【改善箇所説明図】

【改善措置の内容】

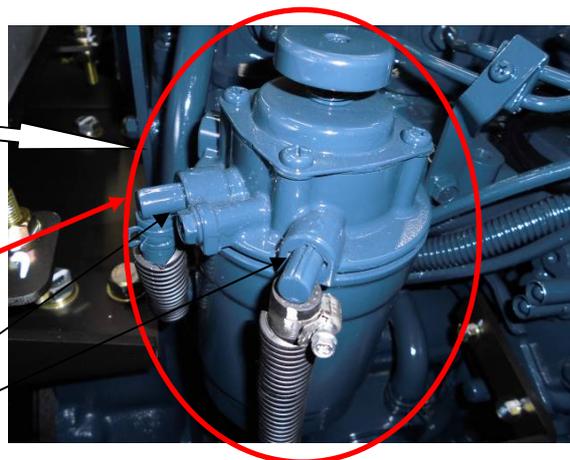
燃料フィルタ

基準不適合発生箇所

アスファルト・フィニッシャのエンジンに取り付けている燃料フィルタにおいて、使用過程に発生する振動や熱等の影響で、燃料フィルタの上側にある燃料配管継手の圧入勘合部強度が低下する場合があります。そのため、そのままの状態で使用を続けると、配管継手が抜けて燃料が漏れるおそれがある。

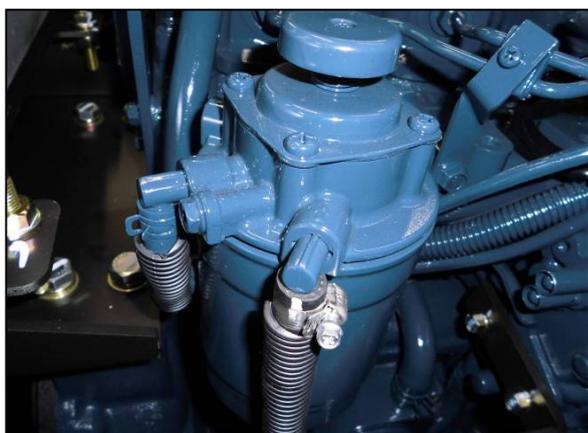
【改善前】
配管継手圧入式

全車両、燃料フィルタを対策品に交換する。

【改善後】
配管継手+配管用ボルトによるねじ込み式

【識別】 燃料フィルタの形状で識別できるため、特に行わない
